Srebrna Góra, 24.04.2017

Dotyczy: postępowania przetargowego na: Zaprojektowanie i wykonanie robót budowlanych dla zadania: „Roboty konserwacyjno-budowlane wraz z wykonaniem dokumentacji technicznej i uzyskaniem niezbędnych zezwoleń” w ramach projektu „Adaptacja i restauracja Pomnika Historii Twierdza Srebrna Góra do celów muzealnych i turystycznych wraz z utworzeniem nowej trasy dydaktycznej w niedostępnej obecnie części zabytku”, sprawa nr ZP-271-3/17.

Odpowiedź na pytania dotyczące dokumentacji przetargowej:

IL. 1 Mechanizm pobierania wody w kazamacie studziennej z kołem deptakowym.

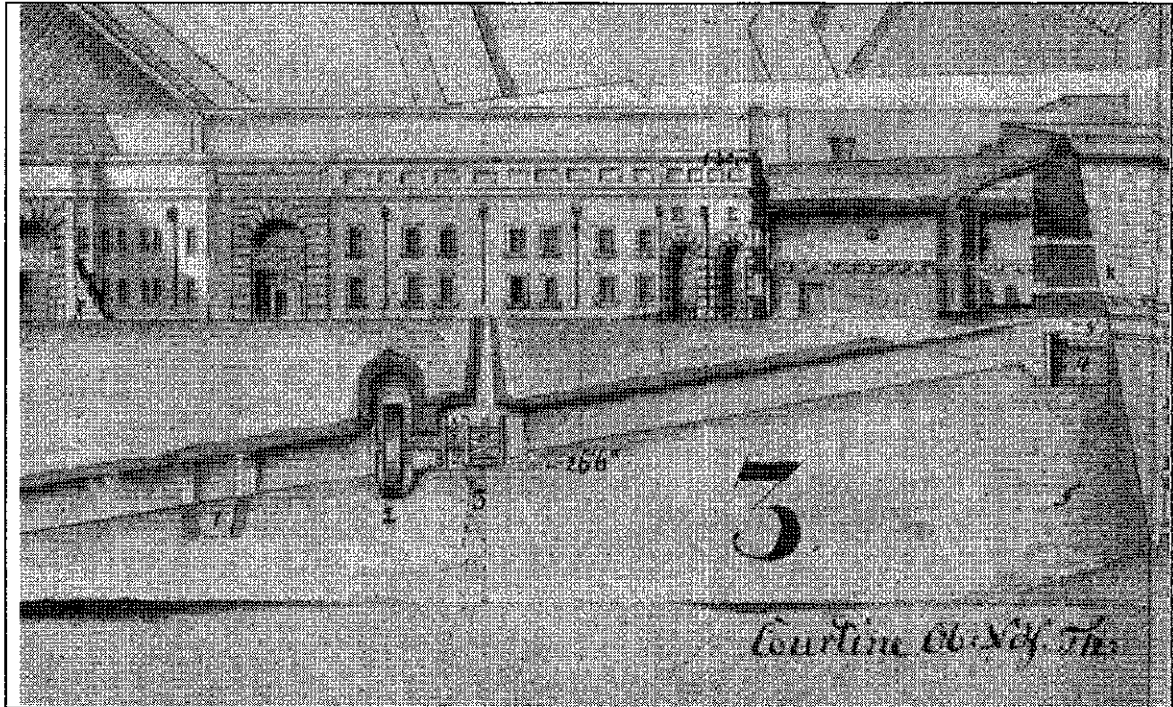
10. Pom. 0025 – czy odbudowa mechanizmu do wyciągania wody wchodzi w zakres wyceny?

11. Proszę podanie wytycznych umożliwiających sporządzenie wyceny elementów j.w.

16. Czy odbudowa mechanizmu do wyciągania wody – koło deptakowe wchodzi w zakres wyceny?

17. Proszę o podanie wytycznych umożliwiających wycenę elementów j.w.

Zgodnie z PFU str.62: Odbudowa mechanizmu do wyciągania wody. Mechanizm rekonstruowany na podstawie planu inż. Bornstedta z 1777 roku (GStA G 70032), szczegóły na podstawie kwerendy w odniesieniu do analogicznych konstrukcji znanych z traktatów o historycznym górnictwie. W załączeniu w/w plan z 1777r.– IL.1, oraz analogie IL.3-5.

Zgodnie z PFU str.62: Odbudowa mechanizmu do wyciągania wody. Mechanizm rekonstruowany na podstawie planu inż. Bornstedta z 1777 roku (GStA G 70032), szczegóły na podstawie kwerendy w odniesieniu do analogicznych konstrukcji znanych z traktatów o historycznym górnictwie. W załączeniu w/w plan z 1777r - IL.1 oraz analogie IL. 3 -5.

IL. 2. Odbudowa świetlika studni kazamaty studziennej na poziomie dziedzińca Donżonu na pocz. XX w.

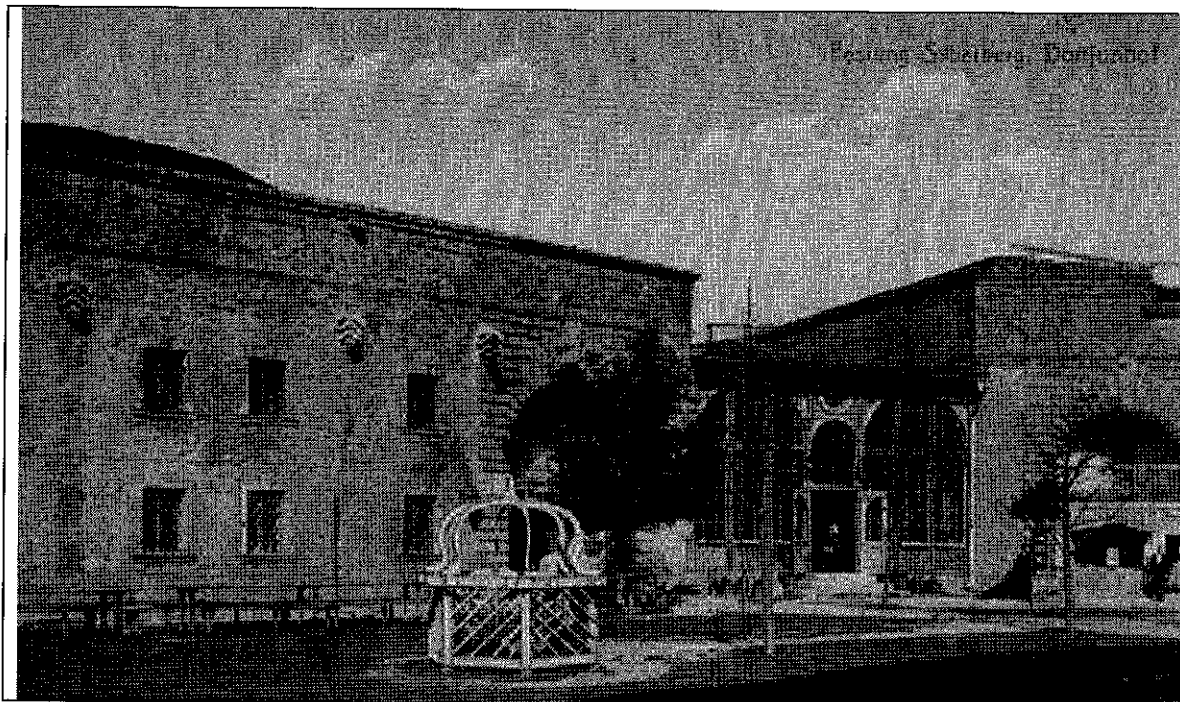
14. Czy przeszklenie ocembrowania studni oraz świetlik wraz z odtworzeniem historycznej odbudowy na poziomie dziedzińca Donżonu wchodzi w zakres wyceny?

15. Proszę o podanie wytycznych umożliwiających wycenę elementów j.w.

Zgodnie z materiałami archiwalnymi. W załączeniu IL.2.
